# **RELATÓRIO DE CONSULTA PÚBLICA**

**Avaliação de Impacte Ambiental (RECAPE) n.º 3020**

**Empreitada de Projeto e Construção dos Toscos – Lote 2:  
Execução dos Toscos entre a Estação Santos e o Término  
da Estação Cais do Sodré**

Data: Janeiro de 2022

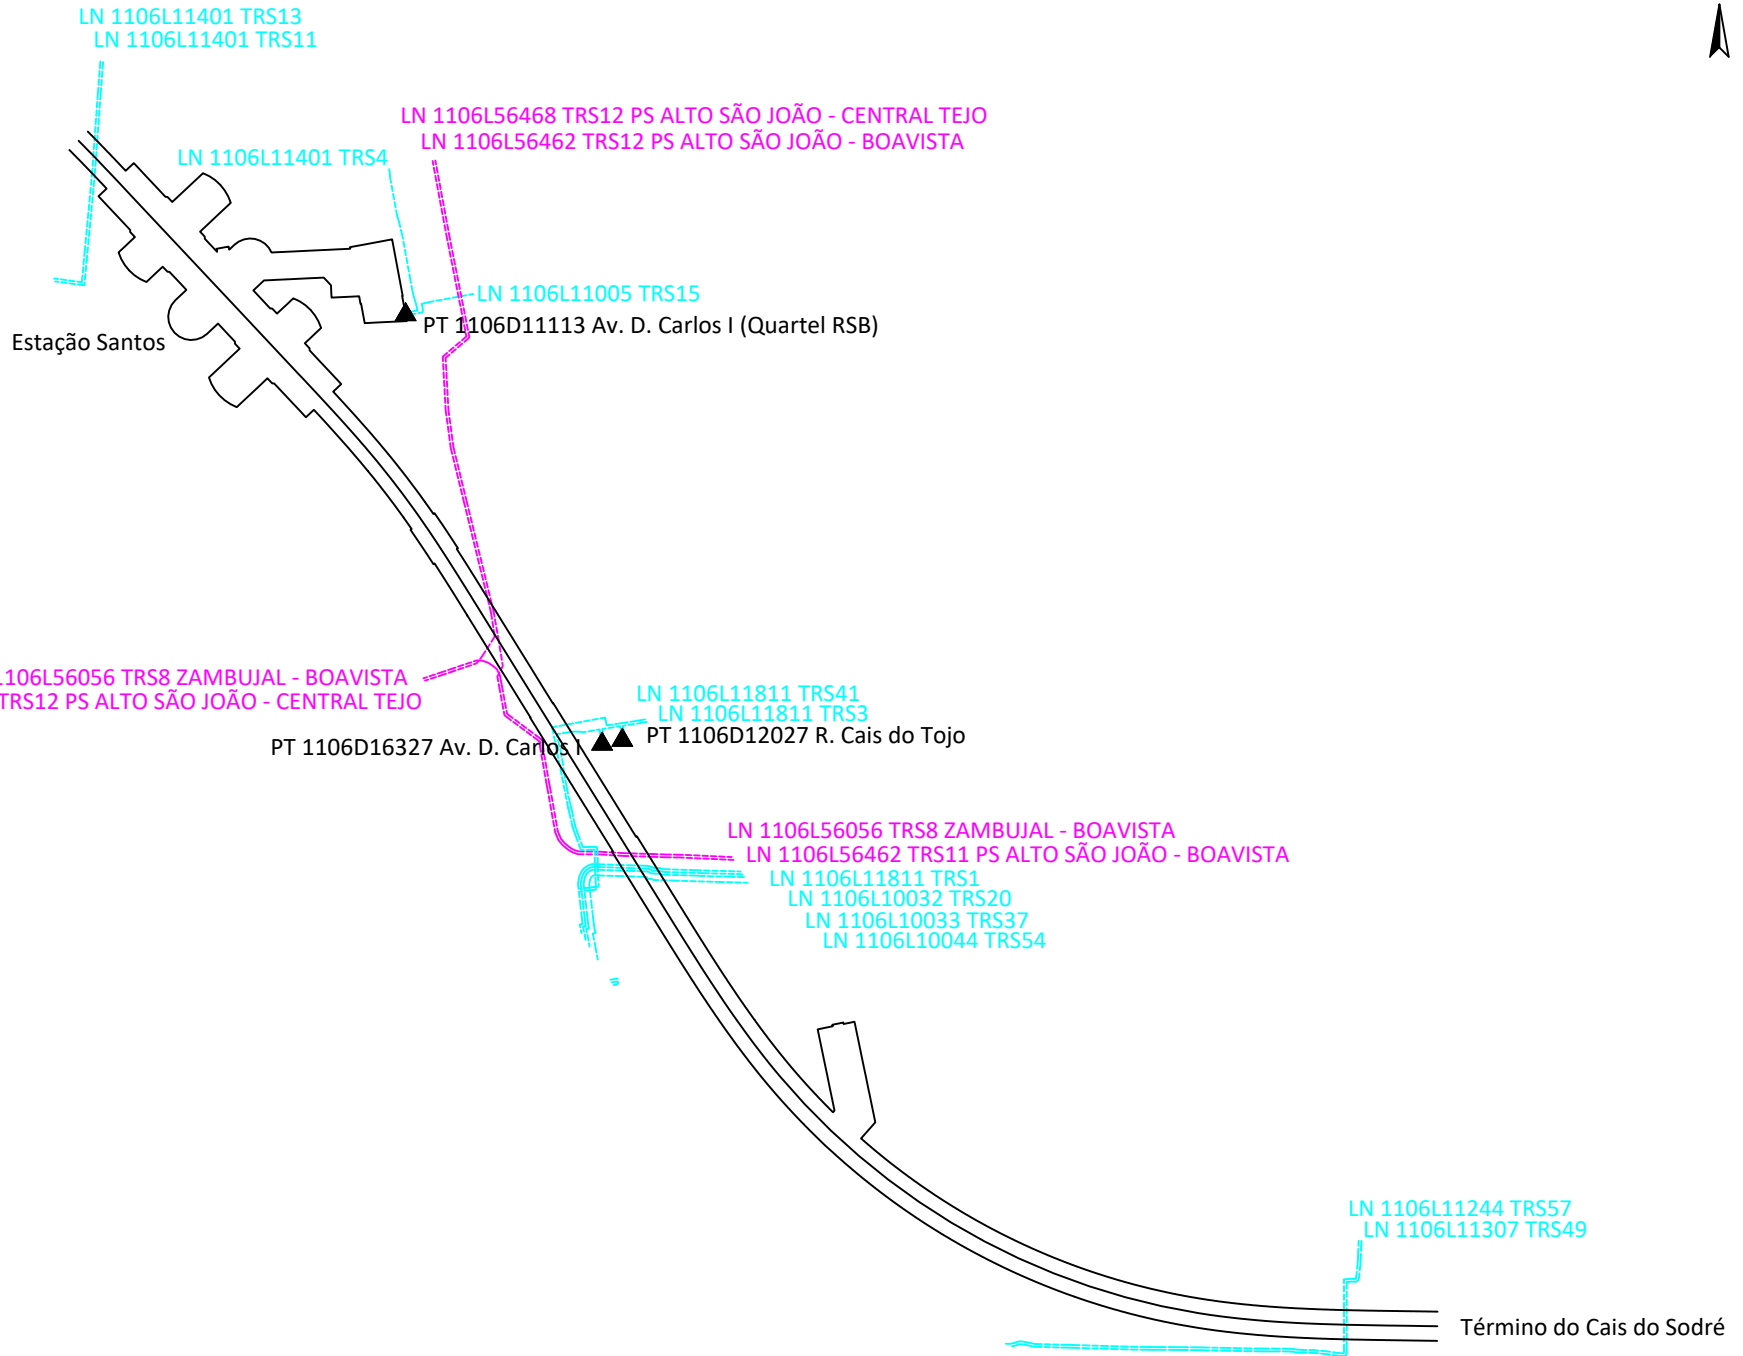
Verifica-se que a Área do Estudo de Condicionantes (EC) do RECAPE do Projeto (conforme Planta em Anexo), interfere com infraestruturas elétricas de Alta Tensão, Média Tensão, Baixa Tensão e Iluminação Pública, todas elas integradas na Rede Elétrica de Serviço Público (RESP) e concessionadas à E-REDES.

Em Alta Tensão (AT) a 60 kV, a referida área é atravessada pelos traçados subterrâneos das Linhas (1) "LN 1106L56468 PS Alto São João - Central Tejo" (TRS12), (2) "LN 1106L56462 PS Alto São João - Boavista" (TRS11/12) e (3) "LN 1106L56056 Zambujal - Boavista" (TRS8) (conforme Planta em Anexo).

A área do referido EC é atravessada e aproximada pelos traçados subterrâneos das Linhas de Média Tensão (MT) a 10 kV, (1) "LN 1106L10032" (Atravessamento TRS20), (2) "LN 1106L10033" (Atravessamento TRS37), (3) "LN 1106L10044" (Atravessamento TRS54), (4) "LN 1106L11244" (Atravessamento TRS57), (5) "LN 1106L11307" (Atravessamento TRS49), (6) "LN 1106L11401" (Atravessamentos TRS11/13 e Aproximação TRS4|Ligação ao posto de transformação "PT 1106D11113 Av. D. Carlos I (Quartel RSB)) e (7) "LN 1106L11811" (Atravessamentos TRS1/3/41) (conforme Planta em Anexo).
